Notat til mødet Natur Teknik og Miljøudvalget i Syddjurs Kommune d. 9. juni 2026

Fra Miljøforeningen fra Hyllested og omegn &
Danmarks Naturfredningsforening Syddjurs

Vi har set på materialet til pkt. 96 (miljøgodkendelse Stenledvej 5) på NTM mødet d. 9 juni 2026. Dette notat er en foreløbig vurdering af materialet. Som det fremgår, er vi meget kritiske overfor den måde som forvaltningen har håndteret arbejdet med ansøgningen og miljøgodkendelsen på. Vi mener der er en hel del fejl i beregninger og vurderinger, og vi mener at der mangler en lang række oplysninger og undersøgelser, som vil være nødvendige for en seriøs, solid, faglig og saglig miljøvurdering.

Figur 1. På billedet er vist 5 skove nær det ansøgte, som screenes for om de er kategori III natur.

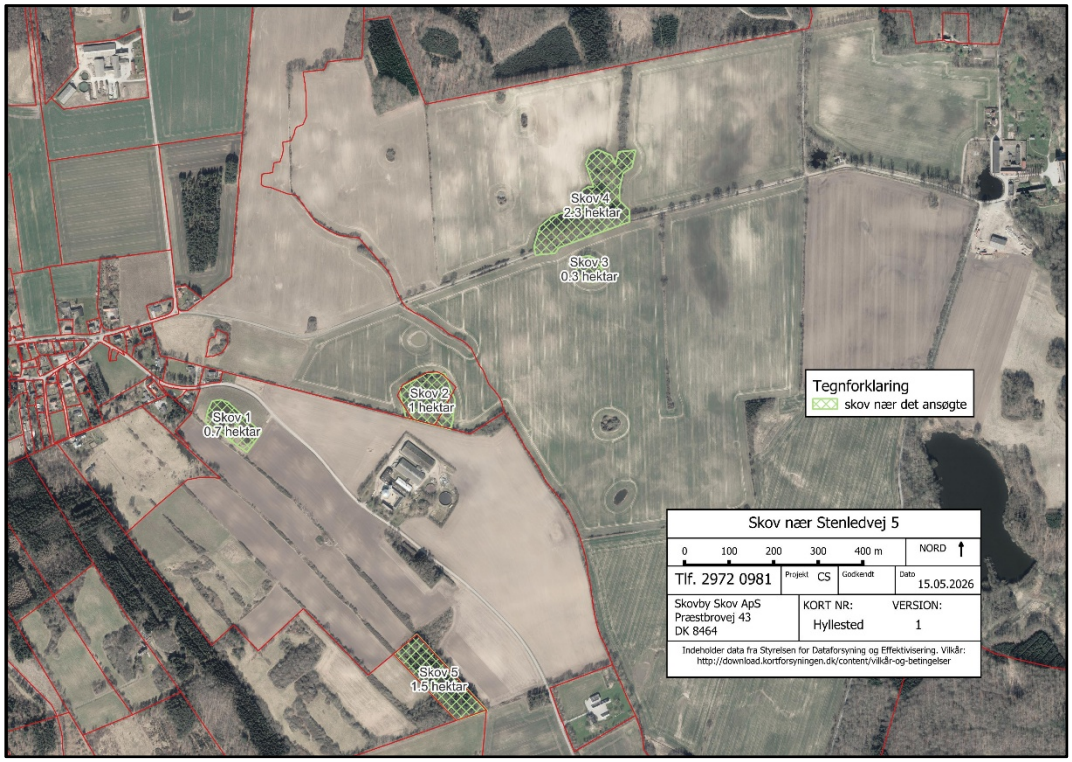
På omstående Figur 1 ses de 5 nærmeste skove mod Stenledvej 5. For nemheds skyld har jeg givet dem numre.

Skov 1 ligger ca. 300 meter vest for det ansøgte. Det er en nyere nåletræsplantage på 0,7 hektar. Der er ikke tegn på at den skulle være gammel skov, hverken i virkeligheden eller på gamle kort. Den undersøges derfor ikke nærmere.Herunder ses kort over området nær Stenledvej 5, med angivelse af skove til undersøgelse.

Skov 2 ligger ca. 50 meter nord for ejendommen Stenledvej 5. Djursland Kommune skriver om denne skov i "Notat om ammoniakfølsomme skove nær Stenledvej 5"[1]. Blandt andet skriver Kommunen; "… ses det af luftfoto at den sydlige del har været ryddet i 1945 og 2007, dvs. der er kun ca. 4700m2 af bevoksningen som ikke har været ryddet. Der har således ikke været skov (>0,5 ha) i mere end 200 år.". Dette er så usædvanlig en slutning, at den alene giver anledning til at undersøge skoven nærmere.

Skov 3 ligger ca. 500 meter nord-nordøst for Stenledvej 5. Opmåling viser at den er ca. 0,3 hektar. Derfor undersøges den ikke videre.

Skov 4 ligger ca. 550 meter nord-nordøst for Stenledvej 5. Opmåling viser at den er ca. 2,3 hektar.

Der løber en gammel hulvej gennem skoven, og der er et beskyttet stendige langs den ene skovkant. Et beskyttet dige lang en skovkant er ofte anlagt ved indførelsen af Fredskovsforordningen af 1805. Det alene er grund til at undersøge skoven nærmere.
Skov 5 ligger ca. 300 meter syd for ejendommen. Opmåling viser at den er ca. 1,5 hektar. Den er en nyere nåleskov med indblanding af løvtræarter. Derfor undersøges den ikke videre.
Delkonklusion: Skov 2 og Skov 4 undersøges videre.

Figur 3. Kort fra Rugaard, opmålt år 1780 hvorpå der lagt et ortofoto fra forår 2025 med 50% transparens.

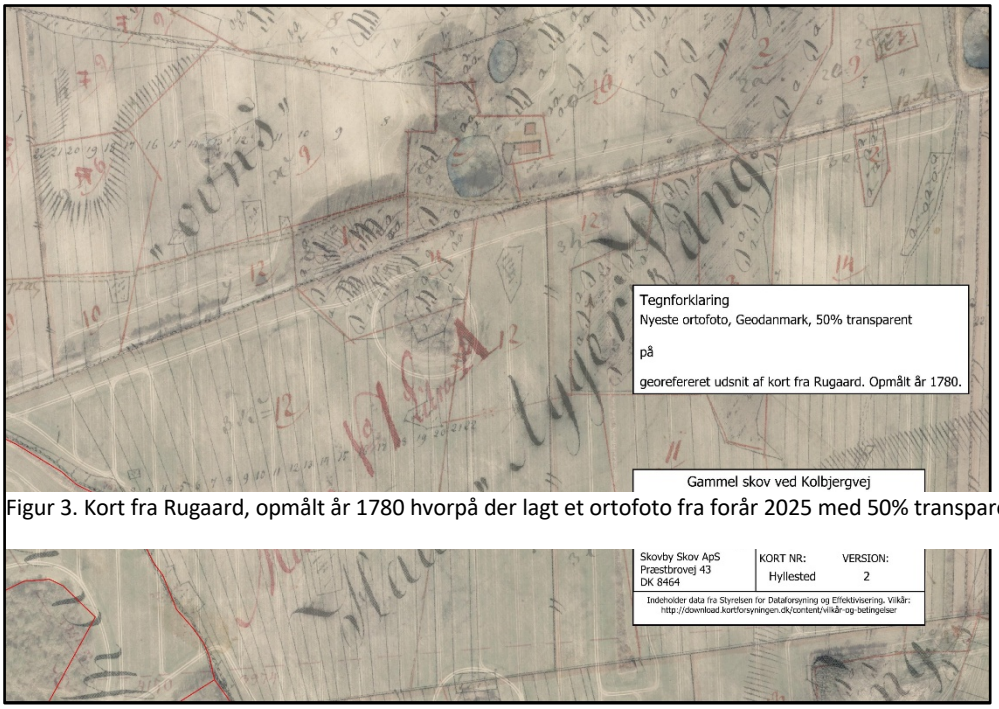
Ovenstående figur 3 viser at der på Rugaards kort fra 1780 (opdateret i 1801 og 1811) er skovsignatur på Skov 4.
Det er således sikkert at Skov 4 er ammoniakfølsom i henhold til Husdyrgodkendelsesbekendtgørelsen.
Skoven er en natyrtype 9110 (Bøgeskove på morbund uden kristtorn). Tålegrænseintervallet for denne naturtype er 10-15 KgN/ha/år.
Det fremgår af Gundersen og Johannsen, 2016, side 23-24, at der er 6 parametre, der kan påvirke tålegrænsen, og dermed hvor i tålegrænseintervallet, den konkrete tålegrænse skal fastsættes.[5]
Disse 6 parametre og deres konkrete påvirkning af tålegrænsen i Skov 4 gennemgås herunder:
